## 改善箇所説明図

### 基準不適合発生箇所

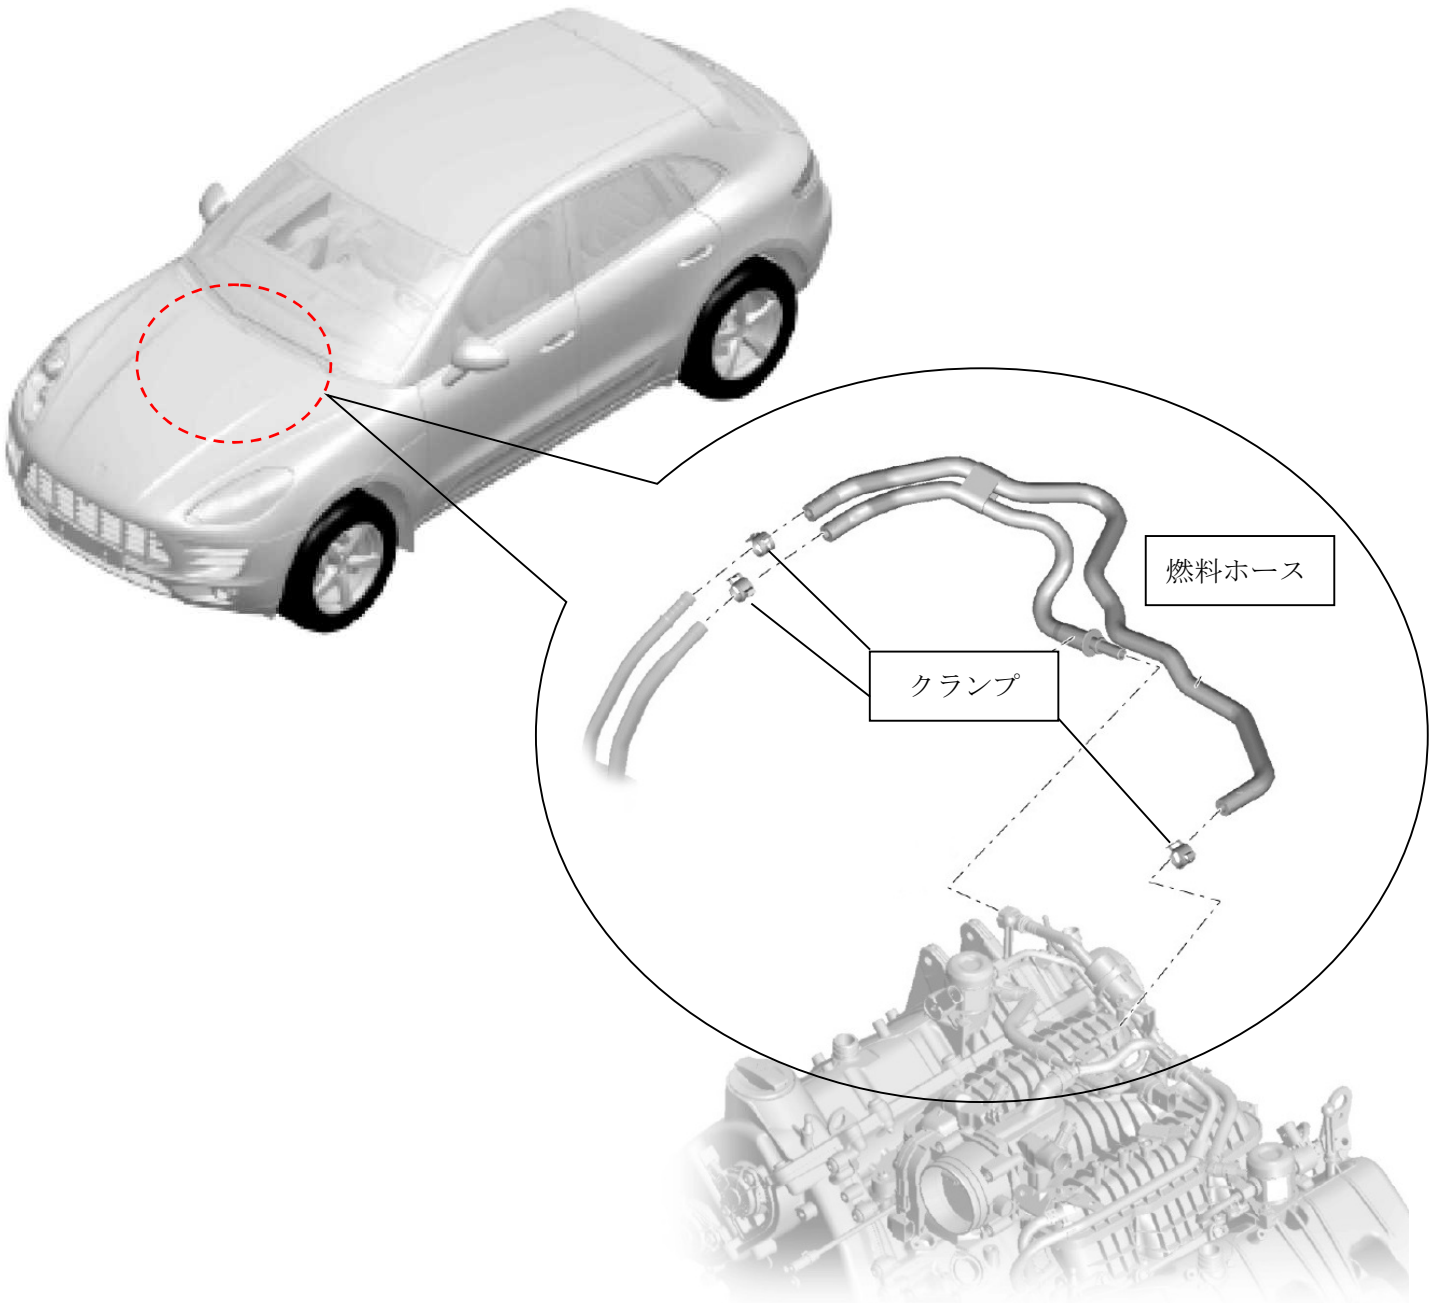
エンジンの低圧側の燃料ホースにおいて、当該ホースの材質が不適切なため、強度が不足しているものがある。また、ホース外径に対して不適切なホースクランプが取り付けられているものがある。そのため、そのままの状態で使用を続けると、ホース接続部が損傷し、燃料が漏れ、最悪の場合、車両火災に至るおそれがある。

全車両、低圧側の燃料ホース及びクランプを対策品に交換する。
